**NÁRODNÍ
PAMÁTKOVÝ
ÚSTAV**

Váš e-mail ze dne: 20. 10. 2025
Naše č. j.: NPU-310/92836/2025
Vyřizuje: Tomáš Černý, MA (GnŘ NPÚ)
Ing. arch. A. Krusová, CSc.; Ing. arch. Zdenka Poliačiková (NPÚ, ÚOP v Praze)
Spisový znak: 82.3.1
Místo, datum: Praha, 18. 11. 2025

Hlavní město Praha, kraj Praha – ÚZEMNÍ PLÁN hl. m. Prahy (Metropolitní plán) a Vyhodnocení vlivů na udržitelný rozvoj území ve fázi opakovaného veřejného projednání

Písemné vyjádření odborné organizace státní památkové péče podle § 32 odst. 2 písm. f zákona č. 20/1987 Sb., o státní památkové péči, ve znění pozdějších předpisů.

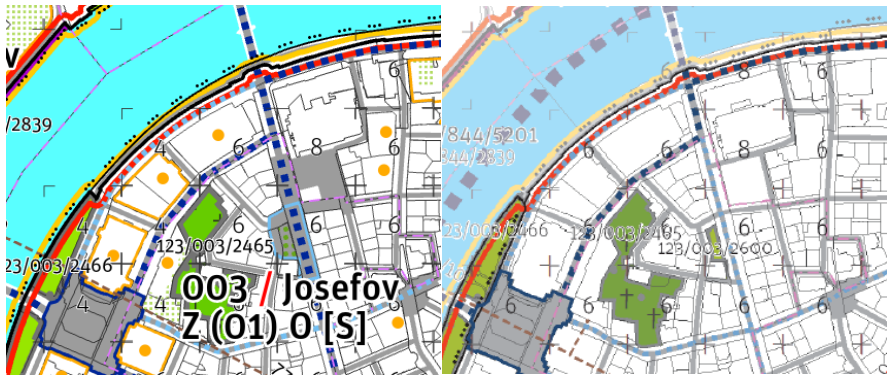
Ministerstvo kultury požaduje zpřesnění již dohodnutého požadavku, a to v tom směru, že budou doplněny úhly záběru v tabulce „Stanoviště pohledů“, viz Příloha č. 1 textové části Výroku (Panoramata a veduty):

1. úhel záběru u všech mostů na území PPR změnit na 360°.

- místo 1.03 – Pohled ze střechy Národního památníku – zvětšit min. na 180° tak, aby zabíral i ostrov Štvanici
- místo 2.01 – Pohled z Letenských sadů - zvětšit min. na 180° tak, aby zabíral i Malou Stranu včetně Pražského hradu
- místo 4.02 – Pohled od metronomu (lépe z vyhlídky v zatáčce) - zvětšit min. na 180° tak, aby zabíral i Malou Stranu včetně Pražského hradu
- místo 4.11 – Pohled z jižního předpolí Nuselského mostu - zvětšit min. na 120° tak, aby zabíral i celou PPR
- místo 4.12 – Pohled ze severního předpolí Nuselského mostu - zvětšit min. na 240° tak, aby zabíral celou PPR.

1. *Panorama 1.03 bude rozšířeno o pohled na Bubny a Štvanici*
2. *Bude prověřeno doplnění nebo úprava stávajícího panoramatu z Vyšehradu (pravděpodobně 4.9 nebo 4.10) na základě upřesnění výhledového bodu ze strany MK*
3. *Bude prověřeno doplnění vedut z mostů východním směrem – na Letenské svahy a dále na Palmovku a Libeň ze Štefáníkova nebo Čechova mostu. Další případné doplnění bude předmětem další dohody.*

Bylo zpracováno, viz Textová část, Příloha č. 1 str. 3-4

052 / Petráská Z (01) O [S] – **NOVĚ označeno jako 005 / Petráská Z (01) O [S]**

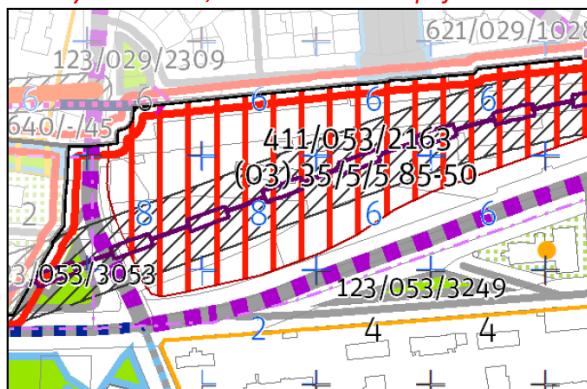
Ministerstvo kultury **požaduje doplnit areálové a soukromé zahrady** v dané lokalitě, zejména mezi ulicí Holbova x Lodní mlýny a Holbova x Barvířská x Klimentská; doplnit parčík u kostela sv. Petra a další plochy, dle stavu v území.

Bylo vysvětleno, nebude akceptováno. Bylo uplatňováno nad rámec SJ.

053 / Hradčanská Z (03) O [S] *NOVĚ označeno jako 112 / Hradčanská Z (03) O [S]*

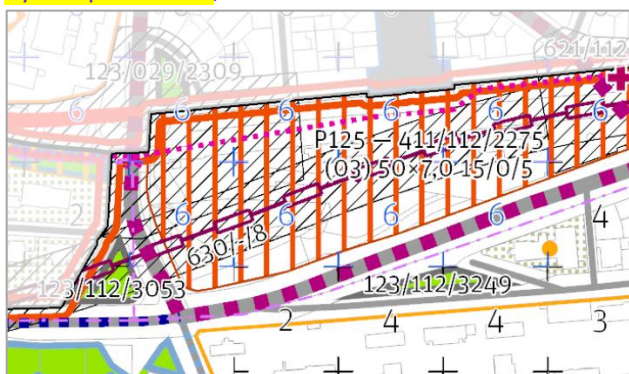
- zachovat rozmezí podlažnosti dle dokumentace ke SJ - t.j. 2 x RNP 6, v těch čtvercích, ve kterých byla RNP navýšena oproti dokumentaci ke společnému jednání na 2 x RNP 8 (podél ulice Milady Horákové a Svatovítská),**
- do KLZ / 300 zpracovat individuální regulativ: „Při křížení ulic Milady Horákové a Svatovítská neplatí čl. 103 (1) c)“,**
- doplnit soukromé zahrady u vil v ulicích Na Baště sv. Jiří, Na baště sv. Ludmily, U Písecké brány, Tychonova, U letohrádku královny Anny a uvnitř bašty sv. Tomáše, u vil v bloku vymezeném ulicemi Milady Horákové, Badeniho a Na Špejcharu a další, dle stavu v území.**

*Ministerstvo kultury opakovaně s návrhem vypořádání **nesouhlasí**.*

Zejména není možné souhlasit s následující citací: „Byť je ze zákresů zřejmé, že nová zástavba na průhledy mít vliv bude, samotná možnost zvýšení dvou nebo tří stavebních bloků je z tohoto pohledu zanedbatelná (nebo přesněji – průhledy a kompozice zástavby budou obdobné). Situaci tedy vnímáme za prokázanou, zvýšení zástavby má minimální vliv“.

Dle výše citovaného by se při jakkoliv vysoké zástavbě průhledy nezměnily. Takový výklad situace by fakticky znamenal, že by při stejném rozložení zástavby na výškách nezáleželo prakticky nikdy. Ochranné pásmo, ve kterém se zamýšlená zástavba nachází, bylo zřízeno pro ochranu bezprostředního okolí památkově chráněného území, tj. Památkové rezervace v hl. m. Praze a také tak je třeba k němu přistupovat. Ochranné pásmo se dle Rozhodnutí NV hl. m. Prahy o vyhlášení ochranného pásma památkové rezervace v hl. m. Praze č.j. kul/5-932/81 ze dne 19. 5. 1981 a jeho doplňku ze dne 9. 7. 1981, cit.: ... určuje pro zabezpečení kulturně historických, urbanistických a architektonických hodnot památkové rezervace před rušivými vlivy vyvolanými stavebními nebo jinými změnami v jejím okolí.

Případná zamýšlená realizace zástavby, oproti SJ nyní navýšená o 2NP, takovým rušivým elementem bezesporu bude, neboť dnes ve volném, prakticky nezastavěném území jsou plánovány velké stavební změny, a to změny v přímé návaznosti na Památkovou rezervaci v hl. m. Praze. Bodě 4 uvedeného rozhodnutí o OP PPR říká, cit.: „...při veškeré nové zástavbě a přes působení stavebních souborů a výškových objektů ne terénních horizontech města, které se pohledově uplatňují ve vztahu k PPR.“. Průhledy či pohledy na Hrad se mohou uskutečňovat i z většího odstupu a z jiných stanovišť (to, že s nimi nebylo počítáno od začátku lze považovat za hrubou urbanistickou chybu, za snahu o realizaci nové zástavby bez daných urbanistických vazeb a souvislostí). Nejde ale jen o blízké a dálkové pohledy, ale, jak uvádíme i o zajištění a vnímání urbanistického kontextu, celkově o zajištění plynulého hmotového přechodu mezi Památkovou rezervací v hl. m. Praze a Památkovou zónou Dejvice, který je tvořen právě lokalitou Hradčanská (v OP PPR). Řešení, které přinese zajištění objemové i výškové návaznosti na okolní zástavbu v blízkosti PPR tak může umožnit žádoucí průhledy a dálkové pohledy na památkovou rezervaci a napomůže tak zamezení případnému nežádoucímu stavu, tj. vytvoření mezi oběma chráněnými celky (PPR a PZ) hmotové bariéry. Situace, při níž by vznikla možnost zvýšení dvou nebo tří stavebních bloků nad dohodnutou výšku 6 RNP, tedy evidentně nebude na vnímání PPR mít vliv minimální, ale naopak velký, protože, pokud sledujeme v dálkových pohledech působení stavebních souborů na terénních horizontech města, které se pohledově uplatňují ve vztahu k Památkové rezervaci hl. m. Prahy, pak by se souvislá vyšší zástavba mohla výrazným způsobem uplatňovat nejen v interiéru dotčené části města, ale především v panoramatických a dálkových pohledech, a to např. v pohledech z vyhlídkových míst v Riegrových sadech a z Vítkova (vynořila by se napravo od hradu) a mohla by tak v blízkosti Hradu nežádoucím způsobem deformovat „zařité“ panorama města.

064 / Masarykovo nádraží Z (03) O [T]

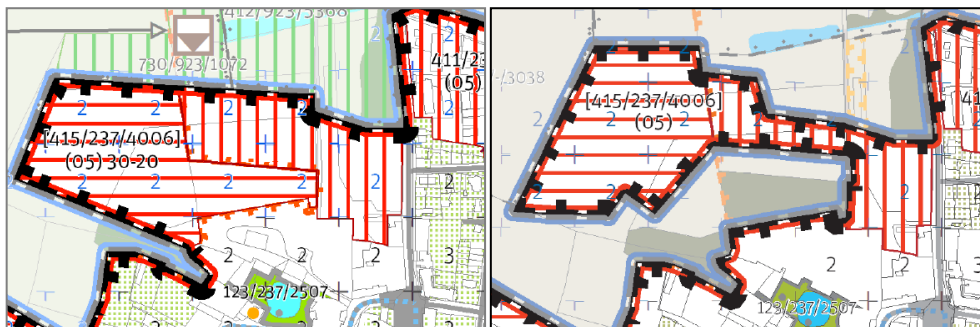
Ministerstvo kultury požaduje v jižní části lokality *vyznačit areál občanské vybavenosti – Železniční muzeum.*

Požadavku bude vyhověno, je vznesen nad rámec úprav po společném jednání a nad rámec dohody, nicméně není ve střetu s jiným veřejným zájmem. Tato připomínka se opakuje i u jiných připomínkujících. Pro areál bude v jižní části lokality 064 vymezena návrhová plocha občanské vybavenosti.

Bylo zapracováno.

Obr.: Opak. VP – 2025

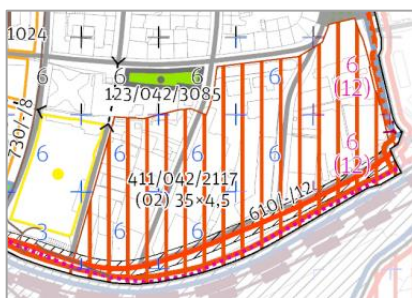
Nově navržené navýšení výškové regulace ze 4 RNP na 6 RNP na území památkové zóny Smíchov.

Pro MK – k informaci.

Obr.: Opak. VP – 2025

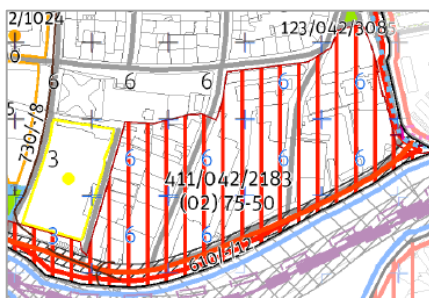
Nově navržené navýšení výškové regulace ze 3 RNP na 6 RNP a ze 6 RNP na 6 (12) RNP na území ochranného pásma Pražské památkové rezervace.

Lze akceptovat, bez připomínek.

Obr.: Opak. VP – 2025

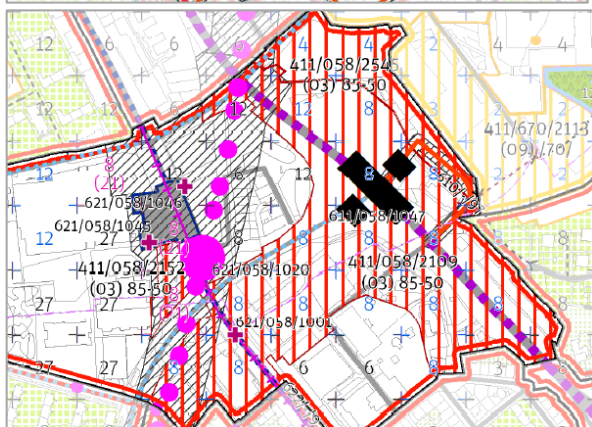
Nově navržené navýšení výškové regulace ze 4 RNP na 8 RNP a z 8 RNP na 12 RNP na území ochranného pásma Pražské památkové rezervace.

Pro MK – k informaci.

Obr.: Opak. VP – 2025

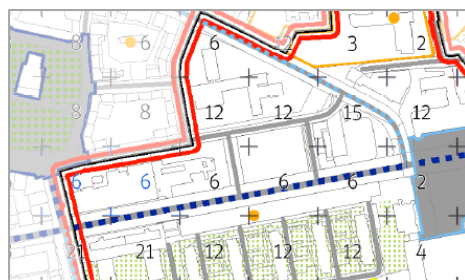
Nově navržené navýšení výškové regulace ze 6 RNP na 12 RNP na území ochranného pásma Pražské památkové rezervace.

Lze akceptovat, bez připomínek.

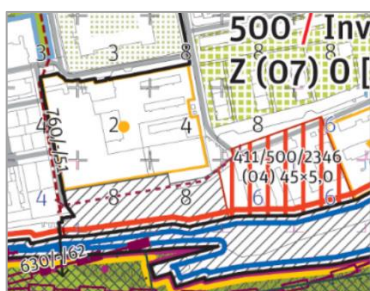
Jedná se o novou skutečnost, o změnu RNP oproti veřejnému projednání MPP. Změna se dotýká území ochranného pásma Pražské památkové rezervace a o okolí národní kulturní památky (dále NKP) Čistírna odpadních vod v Bubenči, vedené v ÚSKP ČR pod číslem rejstříku 364.

Památka z roku 1906 představuje jednu z mála dochovaných starých čistíren na světě vůbec. Je vrcholným technickým dílem s dochovaným technologickým vybavením a zároveň kvalitní průmyslovou architekturou, jejíž nedílnou součástí technologického vybavení je též most bývalé polní dráhy pro odvážení kalů. Upozorňujeme na tu skutečnost, že tato NKP je zároveň vedena na Indikativním seznamu pro potenciální nominace k zápisu na Seznam světového dědictví UNESCO pod názvem *Stará čistírna odpadních vod v Praze – Bubenči*.

Kromě konstrukčně i technologicky významným aspektům areálu se v lokalitě uplatňuje i nadzemní část stavby, pozoruhodná svým architektonickým řešením, se strojovnou a kotelnou v levém křídle a v pravém původně se sklady a zázemím, s dominantní převýšenou střední halou nad nádrží a dvojicí komínů. Nepominutelnou součástí hodnoty čistírny v Bubenči je také její mimořádný společenský a kulturní význam, neboť za svou dnešní existenci vděčí četným občanským aktivitám a postupně se stala předmětem a dějištěm řady dobrovolnických i profesionálních setkání a přímo symbolem snah o zachování průmyslového dědictví. (V tomto smyslu NPÚ aktuálně pro MK připravuje podrobnější posudek, z něhož je výše citováno.)

Na základě této skutečnosti nelze souhlasit s navýšením výškové regulace v bezprostřední blízkosti této památky. Je třeba respektovat tento právní stav a zachovat její dominantní postavení v této lokalitě, i když vhodnost její kvalitní hmotové a funkční transformace nezpochybňujeme. Navýšení RNP na 6 a 8 RNP, oproti návrhu dokumentace k veřejnému projednání Metropolitního plánu (max. 4 RNP) by však bezpochyby vedlo k proporcionálnímu poškození celkového obrazu lokality a k vizuálnímu potlačení vnímání tak významné národní kulturní památky, která aspiruje na zápis na Seznam dědictví. NKP je v majetku města, takže lze také doporučit, aby transformační plochy optimálně zahrnovaly i rezervu pro parkovací příležitosti, a tedy i odstup nové zástavby od areálu čistírny. Pro tento účel lze pro lokalitu 063 nebo její část připravit ve spolupráci s m. č. Praha 6 územní studii, která by možností umístění nových objektů předem prověřila z hlediska základních hmot, aby jednotlivé investiční záměry v území směřovaly k vytvoření důstojného prostředí této NKP.

Obr.: Opak. VP – 2025

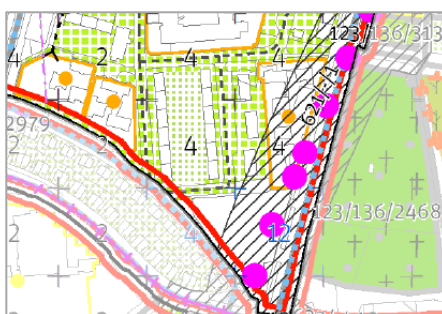
Nově navržené navýšení výškové regulace ze 4 RNP na 12 RNP na území ochranného pásma Pražské památkové rezervace.

Lze akceptovat, bez připomínek.
